PRÉFET DES HAUTS-DE-SEINE

Affaire : Recevabilité d'une demande d'autorisation d'exploiter
S3IC : 65-17507

RAPPORT DE L'INSPECTION DES INSTALLATIONS CLASSÉES

SERRE & ANDRIEU
33 route du bassin n°6
92 230 Gennevilliers

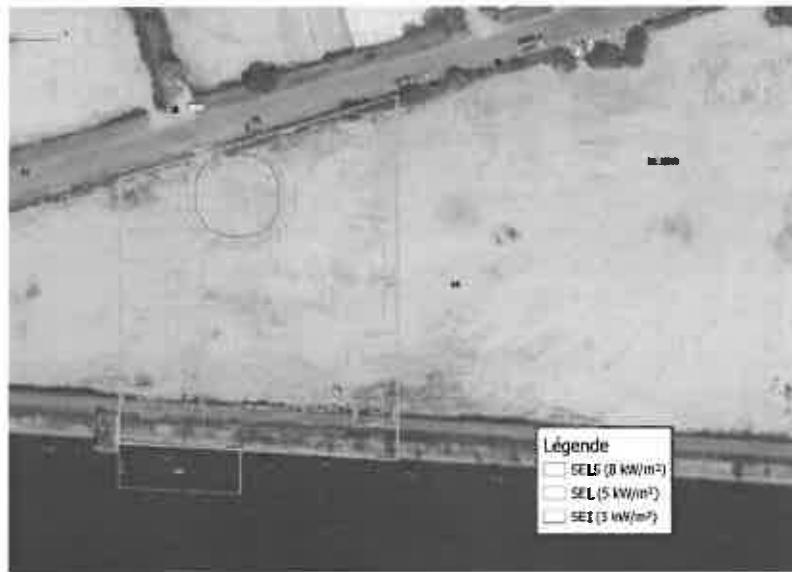
Le dossier considère le terrain à l'Est comme un terrain vague, et ne prend pas en compte la société SOLVALOR qui s'y est implantée depuis. En conséquence, elle est susceptible de minimiser les cibles. L'inspection et la BSPP ont demandé parmi les compléments à ce que l'exploitant étudie des solutions alternatives à cette configuration, ce qui a conduit, dans le nouveau dossier déposé par l'exploitant, à une étude de réduction des risques.

Pour son étude de réduction des risques, l'exploitant s'est orienté vers la solution d'un mur coupe-feu sur les limites de site séparant la déchetterie du site SOLVALOR. Il s'est pour cela appuyé sur FLUMILOG, et a pris les hypothèses suivantes pour le dimensionnement :

L'étude préconise un mur coupe-feu 3 h d'une hauteur de 4,2 m, dépassant ainsi de 1 m au-dessus des bennes.

Cette solution est jugée satisfaisante par l'inspection.
